# 発電用原子炉施設に係る特定機器の設計の 型式証明申請

## 設置許可基準規則への適合性について (コメント回答2)

日立造船株式会社

図1 製造フロー

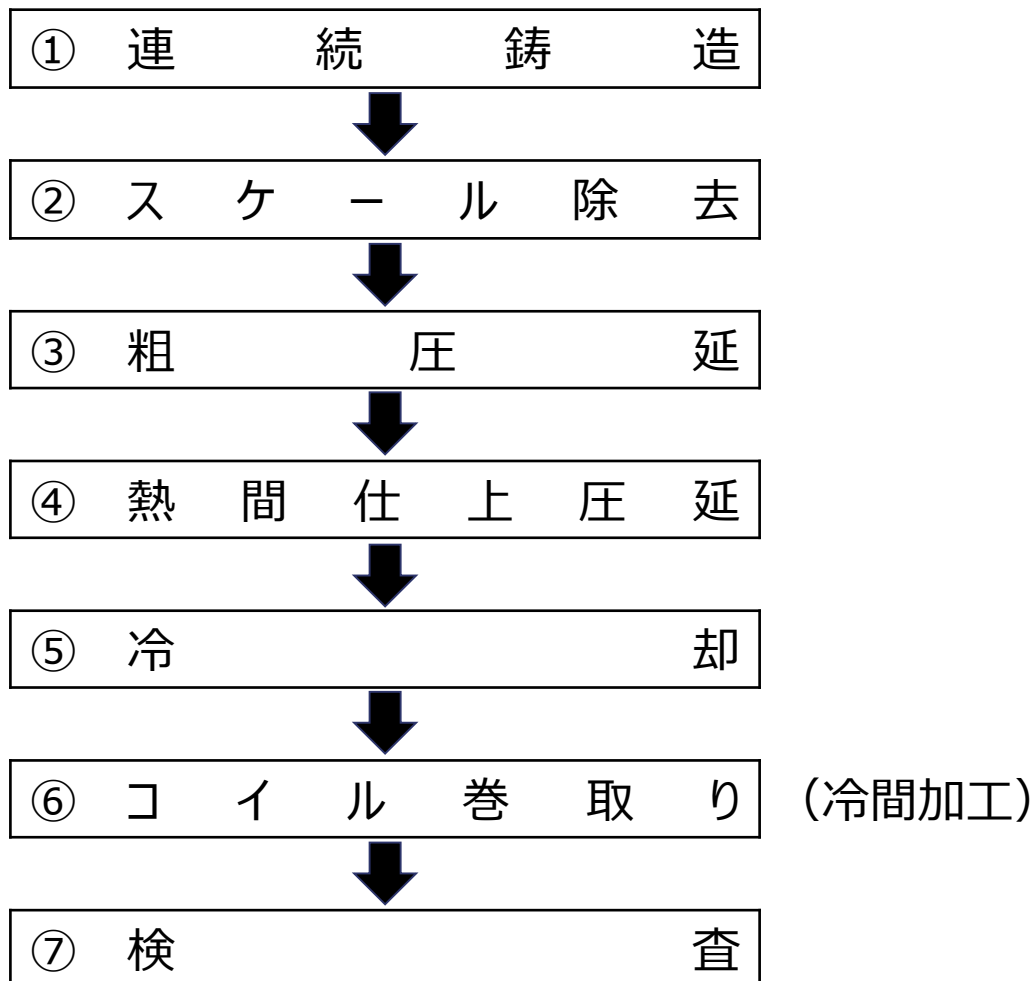
JSMEでバスケット材料への適用が認められたSGV410が規定されているJIS G 3118は、SG295を規定しているJIS G 3116よりも多くの項目を規定しており、バスケット材料にSG295を適用するためには、JIS G 3118と同じく製造方法、熱処理、オーステナイト結晶粒度について定める必要がある。この点について、考え方や方針を説明すること。

製造フローを図1に示す。

一方、SG295が規定されているJIS G 3116には、製造方法の規定がないことから、バスケット材料に使用するSG295については、**製造管理規定として「鋼板及び鋼帯は、細粒キルド鋼から製造する。」を規定**することとし、申請書の添付書類一 別添1-1「バスケット用材料 炭素鋼（SG295）に関する説明書」を補正する。

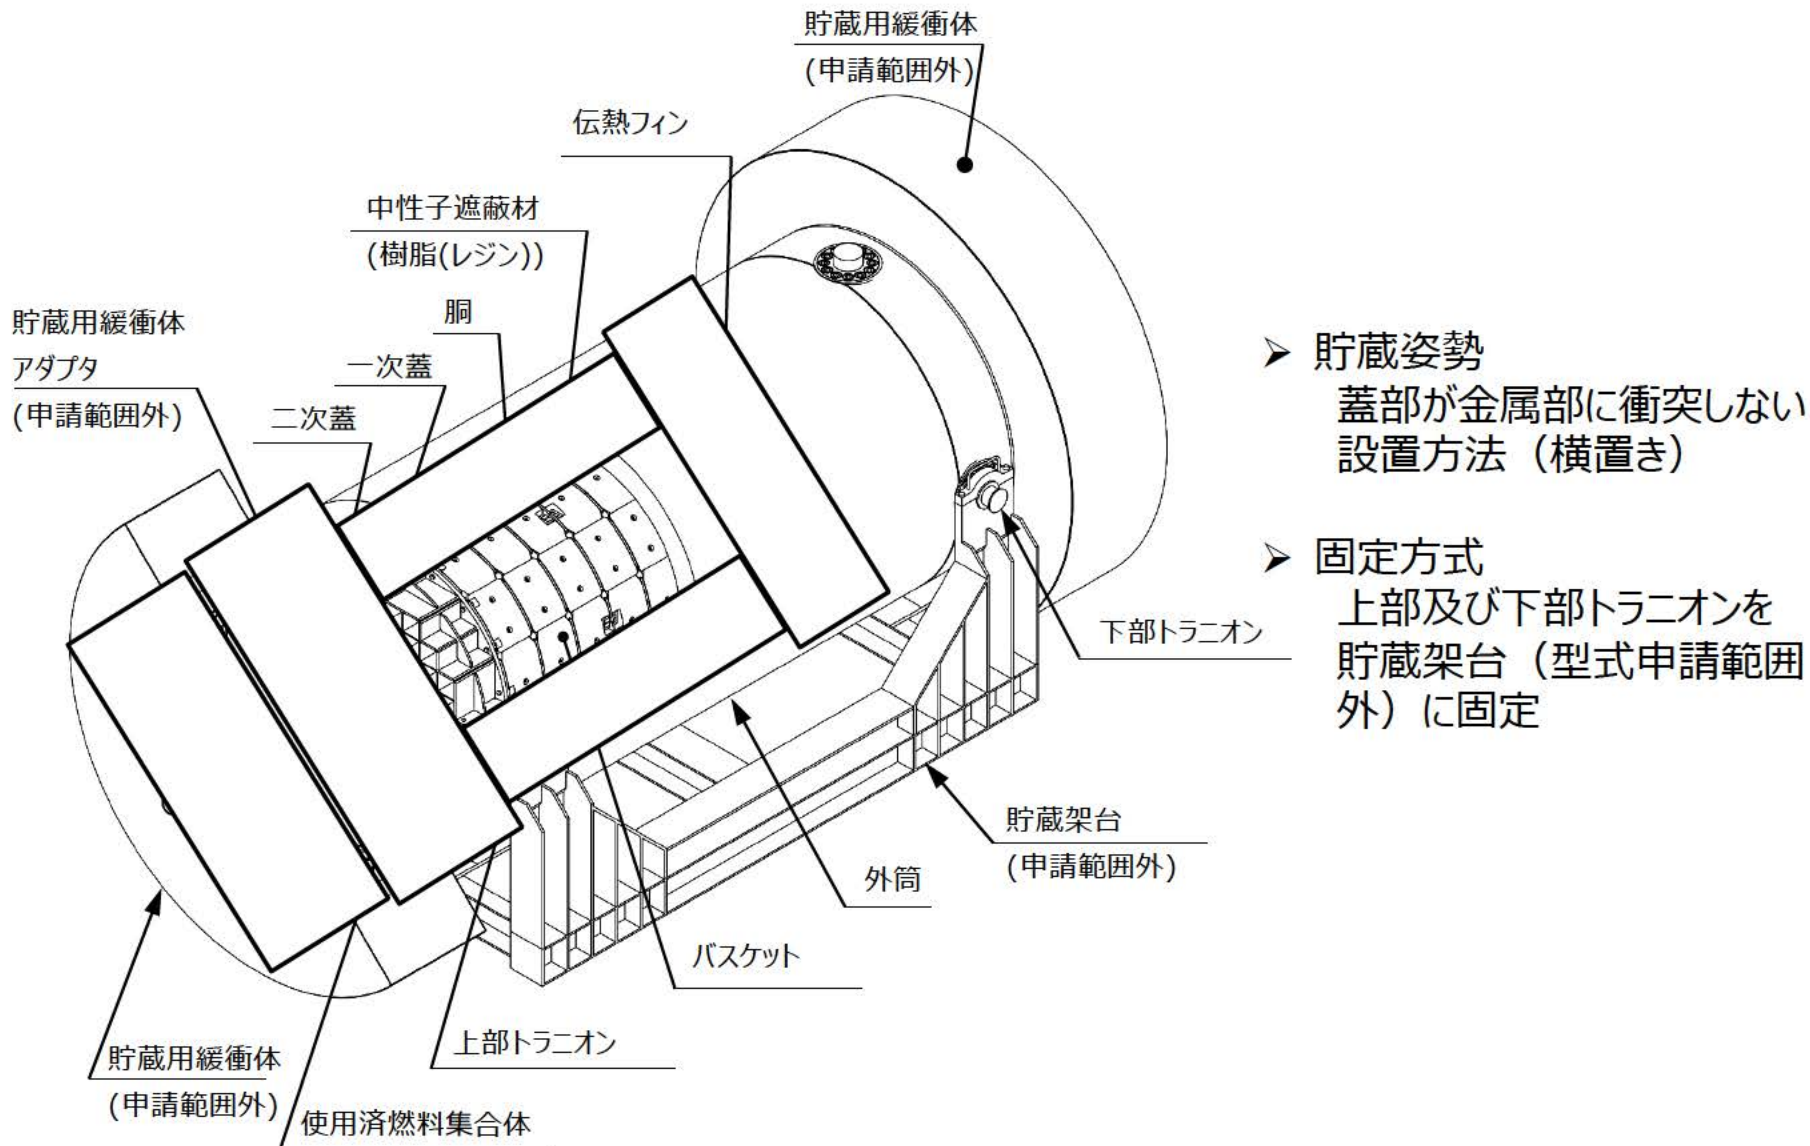
入力値の誤りについて、誤りの理由及び他に誤りがないか社内の申請書の確認体制も含めて説明すること。

1. 社内の設計管理規程に従って業務を実施。
2. 先行他社の申請書の内容を確認、当社申請内容を社内で協議し方針を決定。
3. 評価内容、工学式の根拠を確認

4. 工学式による計算書の作成、評価を実施
5. 計算の入力、計算結果はダブルチェックを行う。
6. 作成した計算書は、原設計者以外による検証を行う。
7. 妥当性の確認として、Hitz-B52型の評価内容と比較し、結果の傾向を確認する。
8. 申請前に、関係者で申請書の読み合わせを実施、申請書を確認する。

今回の誤り：  
ダブルチェックで発見すべきであった
